WAVE125i

AFS125CSFP,AFS125MSFP

เครื่องยนต์สตาร์ทไม่ติด/เครื่องยนต์ทำงานสะดุด เนื่องจากความผิดปกติของปั้มน้ำมันเชื้อเพลิง

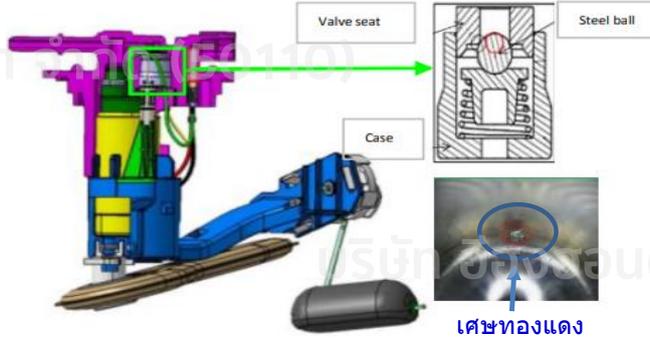
- เครื่องยนต์สตาร์ทไม่ติดเนื่องจากปั้มน้ำมันเชื้อเพลิงไม่ทำงาน
- กรณีสตาร์ทเครื่องยนต์ทำงานสะดุด , วนดับ
- แรงดันปั้มน้ำมันเชื้อเพลิงต่ำกว่ามาตรฐาน ส่งผลให้เครื่องยนต์สตาร์ทติดยากทำงานไม่เต็มประสิทธิภาพ (ไม่มีกำลัง)

เกิดจากเศษทองแดงซึ่งหลุดจาก กระบวนการขึ้นรูปในขั้นตอนการอัดแปลงถ่าน เข้าไปติดที่ Pressure regulator ทำให้เกิดการเสียดสีกับเรือนปั้ม จึงทำให้ปั้มน้ำมันเชื้อเพลิง มีแรงดันต่ำกว่ามาตรฐาน ส่งผลให้เครื่องยนต์สตาร์ทติดยากและเครื่องยนต์ทำงานผิดปกติ

- เพิ่มการตรวจสอบสภาพผงอัดด้วย เครื่องไมโครสโคป โดยต้องไม่มี สิ่งแปลกปลอมติดอยู่ก่อนการประกอบ pump assy

- ตรวจสอบแรงดันปั้มน้ำมันเชื้อเพลิง ค่ามาตรฐาน เท่ากับ 263-316 กิโลปาสกาล ขณะที่เครื่องยนต์ทำงานรอบเดินเบา

หากพบว่าเกิดความผิดปกติให้เปลี่ยนแฉลมชุดปั้มน้ำมันเชื้อเพลิง
